STACY施設 設工認

(実験用装荷物の製作及びデブリ模擬炉心の新設)

コメント回答

令和5年12月22日

燃料試料挿入管 モデル

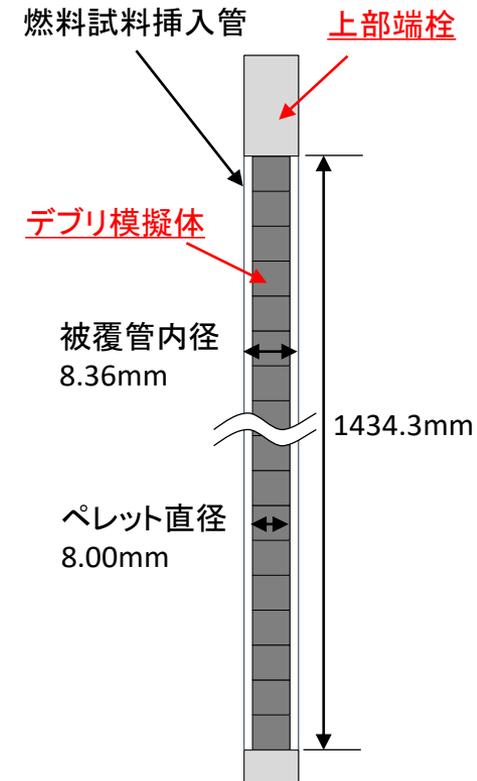
核分裂生成物(気体)の分圧が静水頭2.0mの圧力より十分に低いことの定量的に説明すること。

核分裂生成物(気体)の分圧が静水頭2.0mの圧力より十分に低いことについては、以下のとおり。

- ① 設計基準事故(棒状燃料の機械的破損)で想定している事故時の気体状核分裂生成物(希ガス)の放出量(棒状燃料20本同時破損を想定)を計算
- ② 放出される希ガスの全量が、1本の燃料試料挿入管のペレットと被覆管のギャップに入ると想定した場合の分圧を計算し、希ガスの分圧を上部端栓のペレットの密封性能と比較

- 燃料試料挿入管は、棒状燃料とほぼ同寸法で製作するため、棒状燃料中の燃料ペレットと燃料試料挿入管中のデブリ模擬体の体積は同等である。また、燃料試料挿入管に封入するデブリ模擬体は、ウラン酸化物に実験計画に応じて中性子毒物、鉄等の原子炉構造材を添加したものである。そのため、燃料試料挿入管内部で発生する希ガスの量は、棒状燃料に対して同等以下になる。
- 封入するデブリ模擬体を交換する場合は、グローブボックス内で上部端栓を解放するため、作業環境中に希ガスを放出することはない。

原子炉設置(変更)許可申請書添付書類十に示す希ガスの放出量(Bq)及び崩壊定数(1/s)から、希ガスの放出量は合計 1.12×10^{-10} molとなる。

算出した希ガスの放出量から燃料試料挿入管内の分圧を計算すると 4.97×10^{-2} Paとなり、上部端栓の密封性能(静水頭2.0 m= 2×10^4 Pa)に対して6桁低く、希ガスの分圧は燃料試料挿入管の閉じ込め機能に影響を及ぼさない。

図4 反応度添加率評価結果

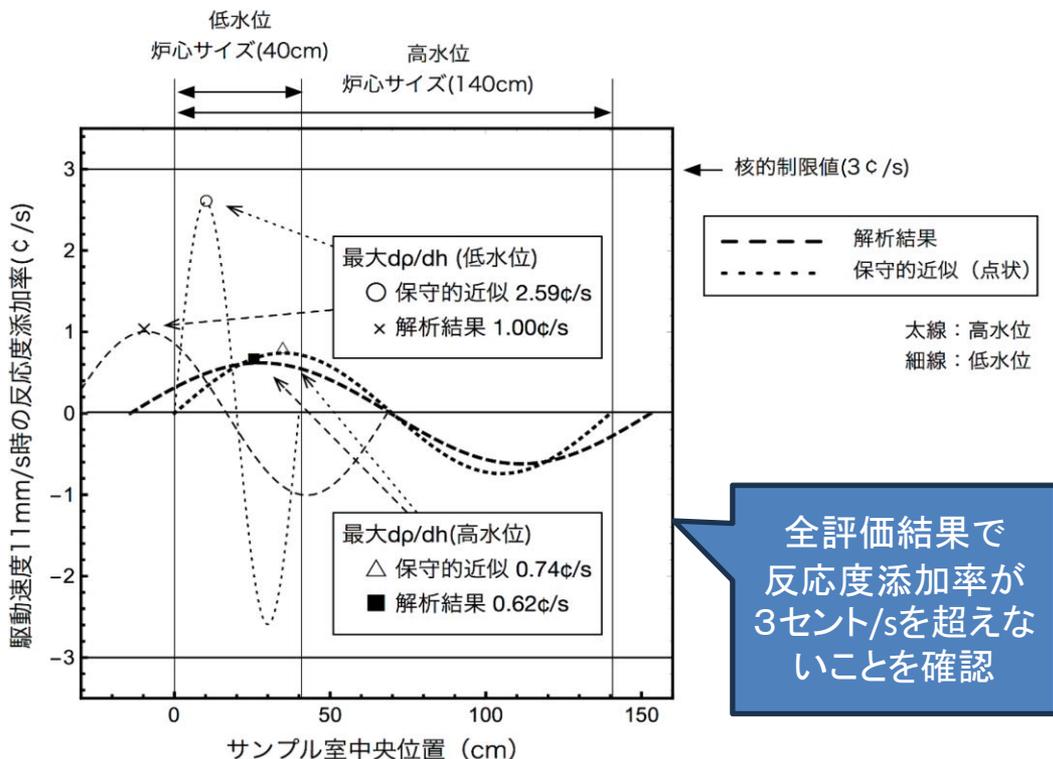
デブリ模擬炉心では、既認可の実験設備である可動装荷物駆動装置も用いる。デブリ模擬炉心において可動装荷物駆動装置を用いる場合、安全性等への影響の有無を確認するため、概要を説明すること。

デブリ模擬炉心においても、可動装荷物の反応度値は0.3ドル以下に制限し、また、駆動速度を反応度添加率3セント/sに相当する速度以下に制限する。この設計の考え方は、令和2年11月に認可を受けた設工認申請書(第3回申請)第3編I. 主要な実験設備と同様である。以下に、可動装荷物駆動装置に係る評価結果の概要※を示す。

可動装荷物駆動装置を最高速度で駆動したときの反応度添加率を、連続エネルギーモンテカルロ計算コードMVPにより計算した結果、核的制限値である3セント/s以下であることを確認している。このとき、可動装荷物の反応度値は最大値である0.3ドルとし、駆動速度は最高速度10mm/sに対して保守的に11mm/sで計算した。この評価は基本炉心とデブリ模擬炉心の違いに影響を受けるものではない。

給水による添加反応度を0.3ドル以下、可動装荷物の移動による添加反応度を0.3ドル以下に制限するため、炉心の過剰反応度は0.6ドル以下である。したがって、最大過剰反応度である0.8ドルを超えない。また、給水及び可動装荷物の移動による反応度添加率はそれぞれ3セント/s以下であり、それらは同時に添加できない設計としているため、反応度添加率は3セント/s以下で制御できる。

STACYの給排水系

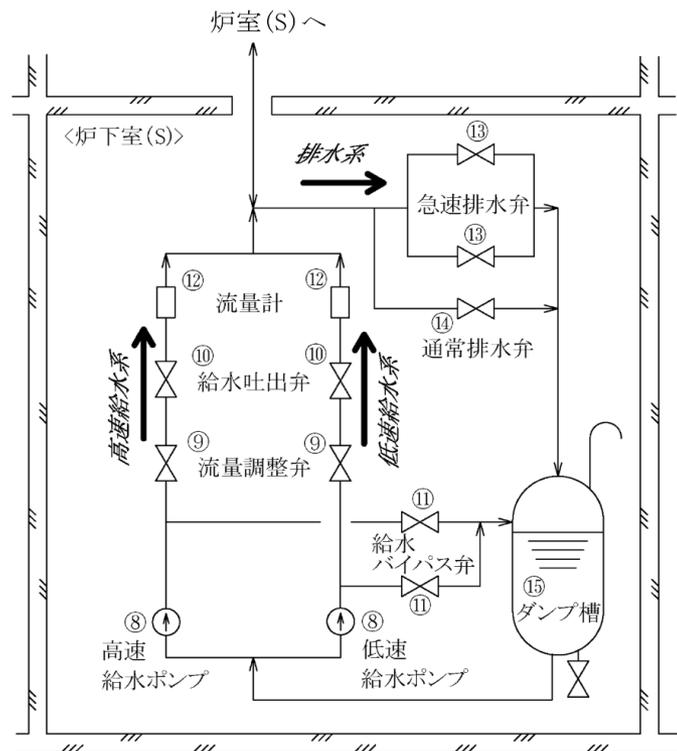
STACYの給水流量が多すぎるときには警報が発報し、また、反応度添加率が高すぎるとペリオド高によるインターロックやスクラムで給水を停止するとのことだが、流量高により給水を自動停止する仕組みはないのか。

STACYには流量高で給水を自動停止する仕組みはない。これは、以下に示すように、STACYの給水は流量の調整を原則として給水開始前に行い、給水開始後に確認する手順であることから、運転員が意図せず流量が変わることはないためである。

- (1) 給水停止スイッチを目標水位に設定する
- (2) 流量調整弁の開度調整により給水流量を設定する※¹
- (3) 流量調整弁及び給水吐出弁を開く(給水開始)※²
- (4) 設定した通りの流量であることを確認※³
- (5) 給水停止スイッチが作動して給水停止
- (6) 測定結果により次ステップの水位及び給水流量を決定→(1)へ

なお、反応度添加に係る給水停止スイッチは、流量異常と関係なく(※)、通常運転時においてスイッチ設定水位に水面が達すると、反応度添加停止インターロックによる給水停止動作(給水吐出弁閉及び流量調整弁閉)が行われる。(※臨界水位よりも低い水位では反応度は正にならないため、流量異常があっても原子炉は危険な状態にはならない。)
